## 改善箇所説明図

### 不具合内容

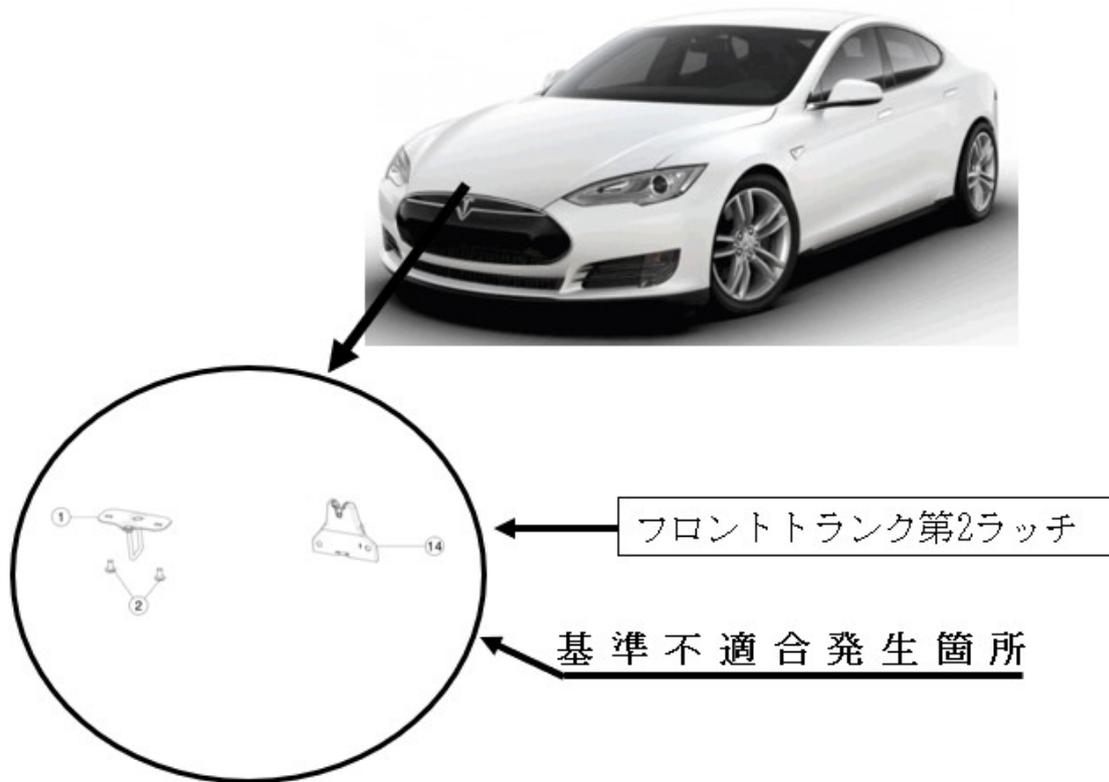
注：□ は、改善箇所を示す。

フロントトランクにおいて、第二ラッチの取付部の設計が不適切なため、仕様にあった嵌合がされていないものがある。そのため、運転者が意図せず第一ラッチを開放した場合、第二ラッチが機能しないことにより、フロントのトランクフードが開放し、ドライバーの視界を妨げるおそれがある。

全車両、該当する部品の取付検査を行い、適切な取付状況に修正をする。

識別：運転者席側ドア開口部のドアロックストライカー付近に、ステッカー（外-3342）を貼付する。
